改善箇所説明図

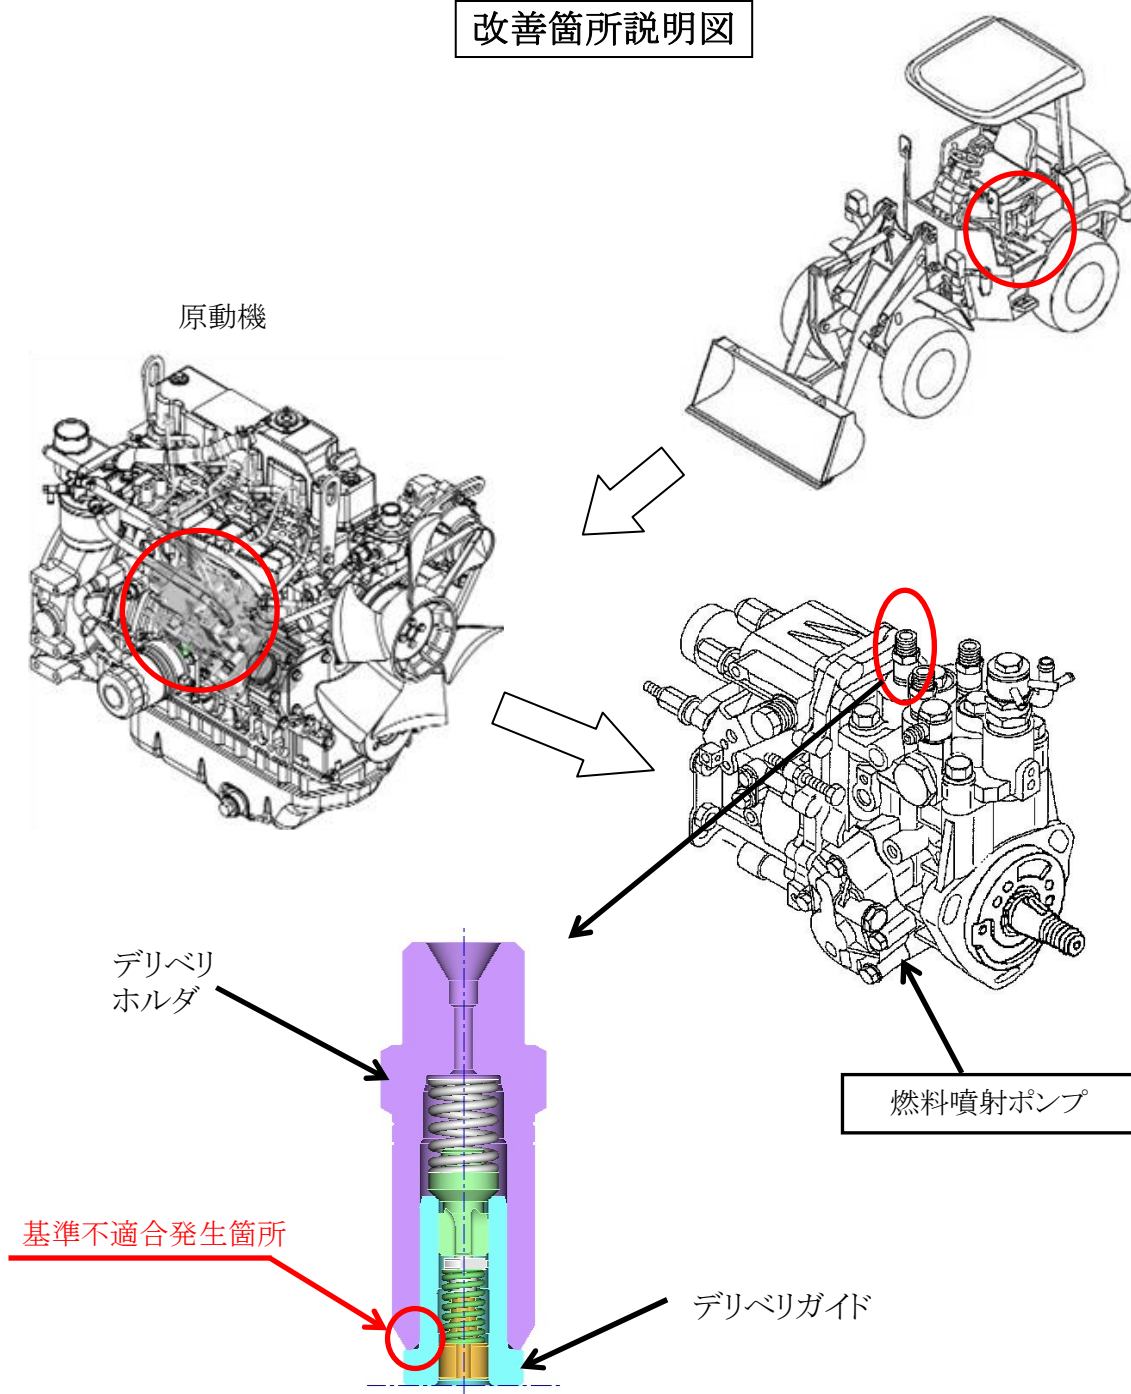
不具合発生箇所

原動機の燃料噴射ポンプにおいて、デリベリホルダ内部のデリベリガイドの熱処理が不適切なため、シール部に初期亀裂が発生しているものがある。そのため、そのままの状態で使用が続けると、当該初期亀裂が進展し燃料漏れが発生するおそれがある。

全車両、良品のデリベリガイドを組込んだ燃料噴射ポンプと交換する。

交換部品を示す。

燃料噴射ポンプハイドロリックヘッド取付ボルトに、緑色のペイントを塗布する。
